Rapport de contrôle d'installations électriques à basse et à très basse tension

RÉF. 54/2023/50874/01:1

DATE DU CONTRÔLE 11/01/2023 AGENT VISITEUR Patrick Braham
 ADRESSE DU CONTRÔLE Rue Félix Chaumont 117 - 4040 Herstal TYPE DE CONTRÔLE Visite de contrôle vente ancienne installation (8.4.2)

Croquis de position élémentaire et descriptif sommaire des tableaux

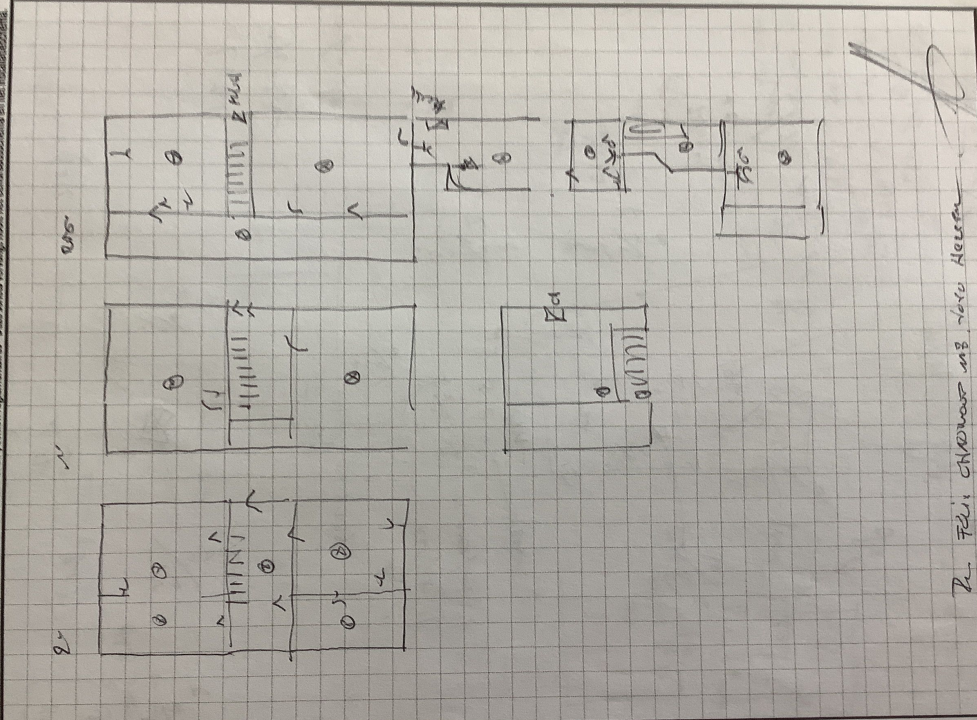
- Il n'y a pas/plus de porte au tableau. - 5.3.5.1.
- Le câble d'alimentation du tableau principal n'est pas conforme. - 4.4.1.5.;4.3.3.;5.2.7.
- Les tableaux de répartition ne sont pas accessibles ou démontables. - 5.3.5.1.

- Il manque sur le tableau principal un interrupteur-sectionneur général qui permet la coupure simultanée de toutes les phases et éventuellement du neutre, et cette fonction ne peut être assurée par le disjoncteur de branchement, n'étant pas conçu pour assurer le sectionnement. - 5.3.5.1.

- Les schémas unifilaires et/ou plans de position ne sont pas présents. - 3.1.2.;6.4.6.;6.5.7.;9.1.2.
- Les circuits, les appareils de coupure et/ou les dispositifs de protection ne sont pas repérés de manière claire et visible. - 3.1.3.

- Il n'y a pas de dispositif différentiel placé à l'origine de l'installation électrique. - 4.2.4.3.
- Les bases de fusibles/disjoncteurs à broches ne sont pas équipées d'éléments de calibrage. - 5.3.5.5.
